Acuerdo 968 Por el cual se aprueba la incorporación del cambio en los límites de generación y absorción de potencia reactiva de la unidad ST1 de la planta de generación Flores 1 y las respectivas curvas de carga

968

4 Mayo, 2017

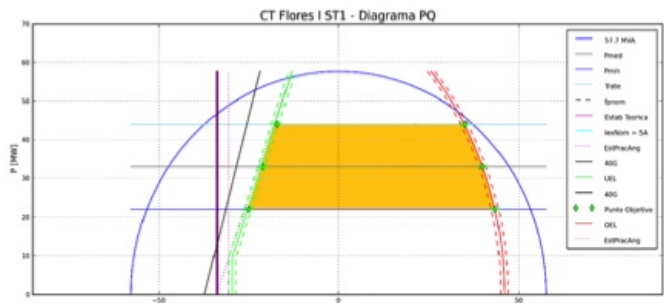
- 2** Que como resultado de la realización de las pruebas de potencia reactiva de la unidad ST1 de la planta de generación Flores 1, se encontraron diferencias en los límites de generación y absorción de potencia reactiva, haciéndose necesario solicitar el cambio de los parámetros de la curva de cargabilidad.

- 1** Aprobar la declaración de una nueva curva operativa de carga de las unidades de la unidad ST1 de la planta de generación Flores 1, en las que se define la capacidad para entrega y absorción de potencia

reactiva de las unidades en función de la potencia activa generada.

Unidad	Parámetro a Modificar	Valor Anterior	Valor Nuevo
FLORES 1 Unidad ST1	Cap Gen reactivos (Mvar) en 22 MW	40	43
	Cap Abs reactivos (Mvar) en 22 MW	-23	-25
	Cap Gen reactivos (Mvar) en 33 MW	40	40
	Cap Abs reactivos (Mvar) en 33 MW	-23	-21
	Cap Gen reactivos (Mvar) en 44 MW	40	35
	Cap Abs reactivos (Mvar) en 44 MW	-23	-17
